Относно: Данни за наличните ВиК мрежи и съоръженията към тях  
Обект: Шест етажна учебно - административна сграда, Деканат на медицински факултет към МУ – София, конгресен център и подземни гаражи в УПИ I-за болничен комплекс, кв. 387, м. Бул. България - Медицински комплекс - Медицински университет, СО - район Триадица

НАПРАВЛЕНИЕ "АРХИТЕКТУРА И ГРАДОУСТРОЙСТВО"  
ВИЗА ЗА ПРОЕКТИРАНЕ

Важи за инвестиционно проектиране на шестетажна учебно-административна сграда и Ректорат на Медицински университет-София и прилежащите, Деканат на Медицински факултет към МУ-София, Факултет по обществено здраве към МУ-София и конгресен център и подземен гараж в УПИ I-"за болничен комплекс", кв. 387, м. "Бул. България – Медицински комплекс – Медицински университет" по указания начин и при следните условия:

Данни за наличните Вик мрежи и съоръженията към тях

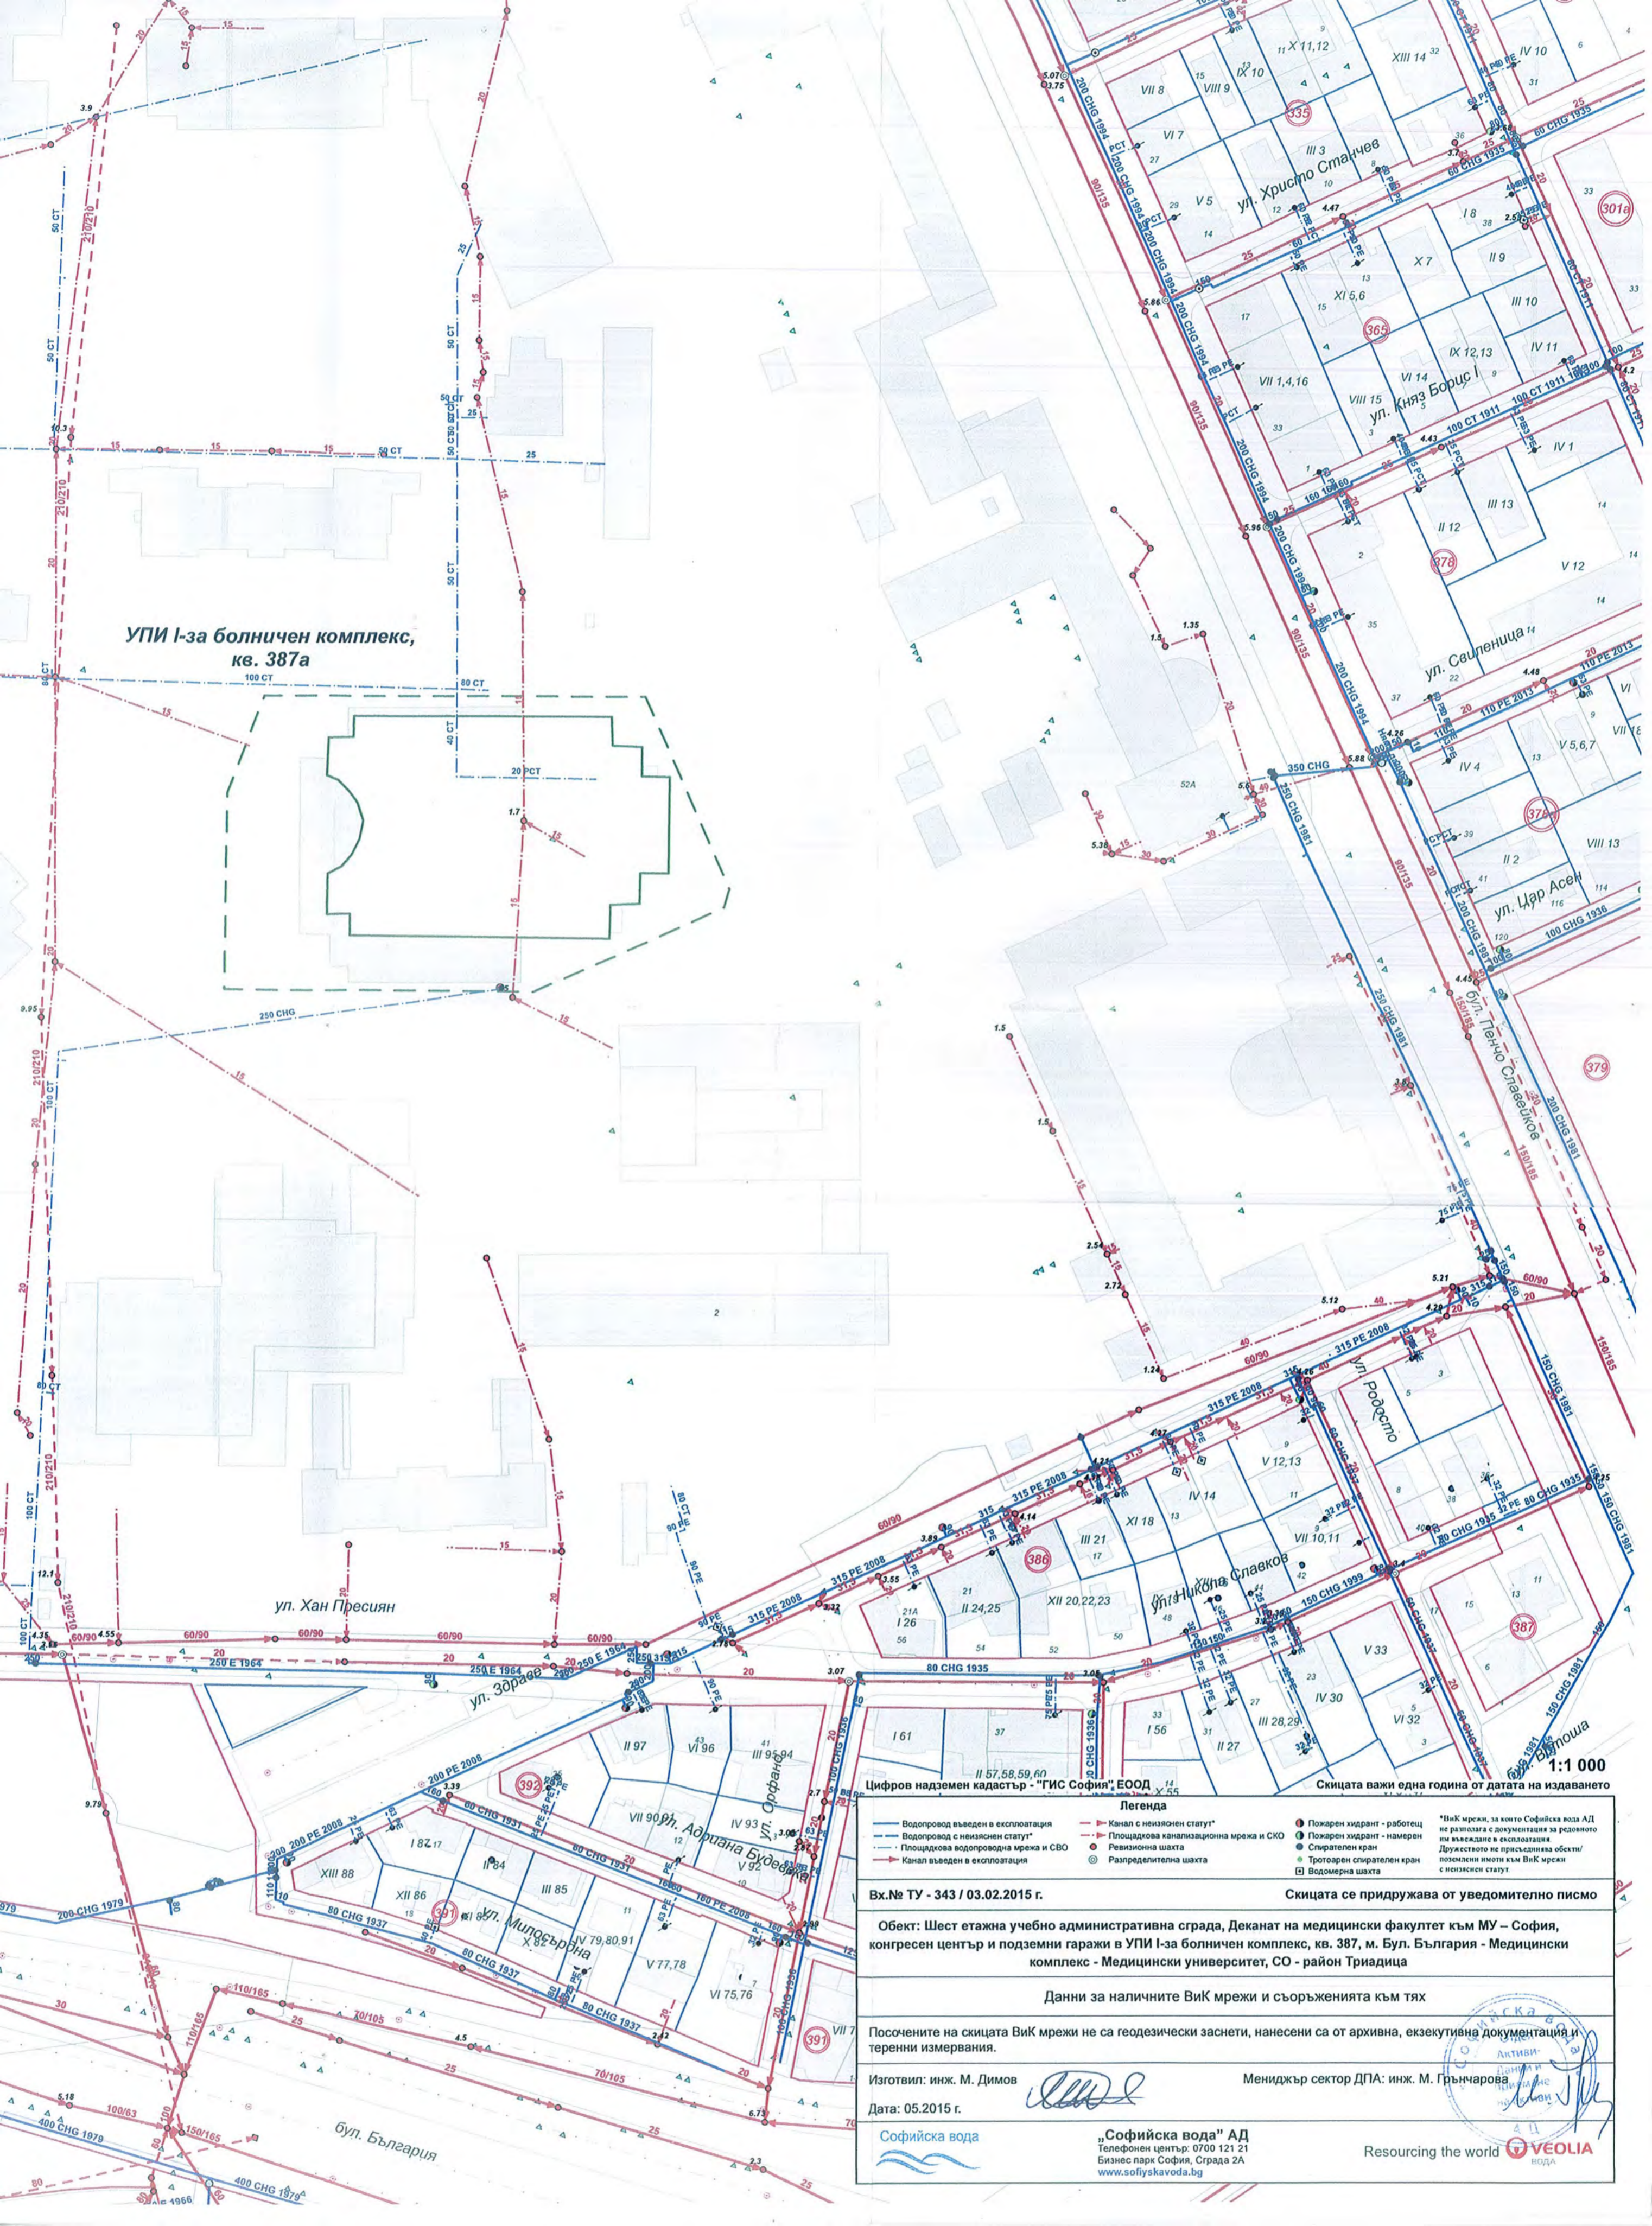
За водоснабдяване и отводняване на новото строителство да се използва площадковата ВиК мрежа разположена на територията на медицинския комплекс, поради което не е необходимо да се сключват договори за присъединяване със "Софийска вода" АД.

Обръщаме Ви внимание, че за територията на медицинския комплекс има разработени схеми за инженерна инфраструктура - част водоснабдяване и канализация, съгласно които територията на комплекса се отводнява от главен канализационен колектор 210/210 см. ст.бет. (строен по тунелен способ през 90-те години, по възлагане на МНЗ, за отводняване на подземни нива в нова сграда) включен в ляв перловски колектор 150/165 см. по бул. България. Дружеството не разполага със строителна документация и разрешение за ползване за споменатия колектор 210/210 см. , затова същия е показан на скицата като канал с неизяснен статут (дружеството не присъединява потребители към ВиК проводи с неизяснен статут). За да

статут (дружеството не присъединява потребители към ВиК проводи с неизяснен статут). За да се установи степента на неговото изграждане и експлоатационното състояние, споменатият колектор е проходен и обследван от екип на отдел експлоатация. Дълбочините на откритите при обследването ревизионни шахти по колектора са измерени, а местоположението им е определено чрез заснемане с GPS устройство. При прохождането е установено, че има шахти които са затрупани на повърхността или са полуразрушени, в това число и началната шахта местоположението на която е показано приблизително. Дружеството не може да поема ангажимент за експлоатация на този канал (210/210 см.), т.к. същият няма достатъчна степента на завършеност и минава през територията на комплекса (която не е публична общинска собственост), това е изразено и в становище на "Софийска вода" (Наш Вх. № 960/2011 г.) към споменатите схеми за инженерна инфраструктура за територията, където този канал е потвърден като площадков.

МЕЗ-РАЗПРЕДЕЛЕНИЕ БЪЛГАРИЯ АД  
Дирекция "Развитие" на мрежата  
**ОТЧЕТ ЗА СЪСТАВЯНО**  
Дата: 16.02.2015  
Склад: № 141  
С. Благоевград

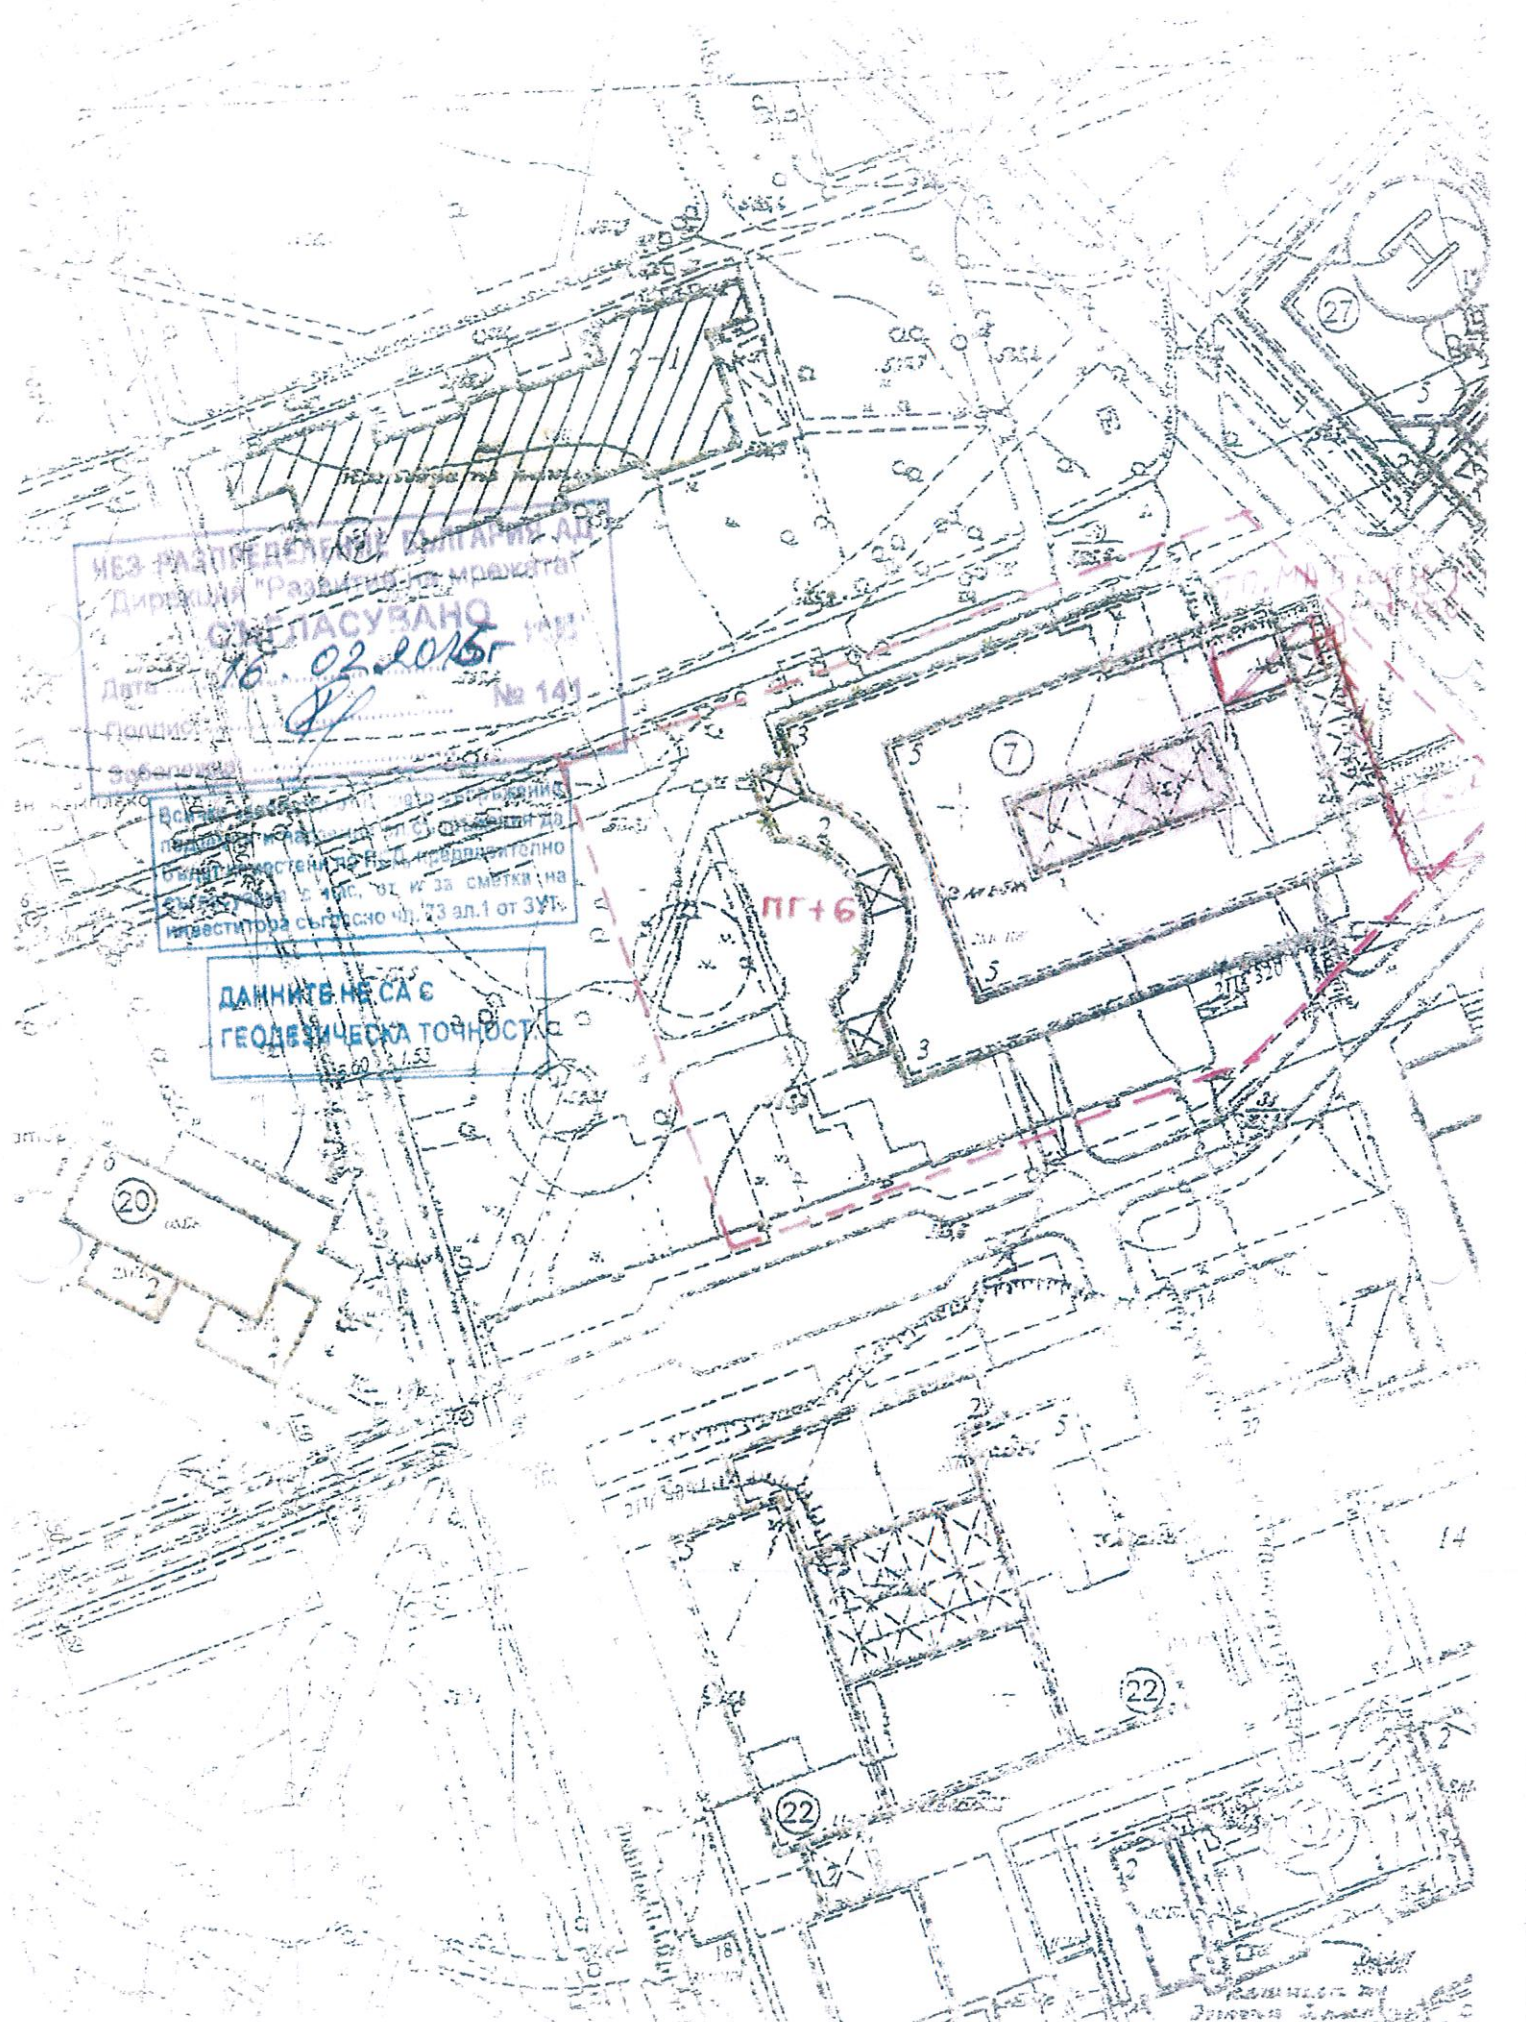
Всички данни са взети от съществуващите  
технически документи и са дадени за  
информационни цели. Не се гарантира  
пълната точност на данните, от които са сметкани  
инвестицията съгласно чл. 73 ал. 1 от ЗУТ.

ДАННИТЕ НЕ СА С  
ГЕОДЕЗИЧЕСКА ТОЧНОСТ
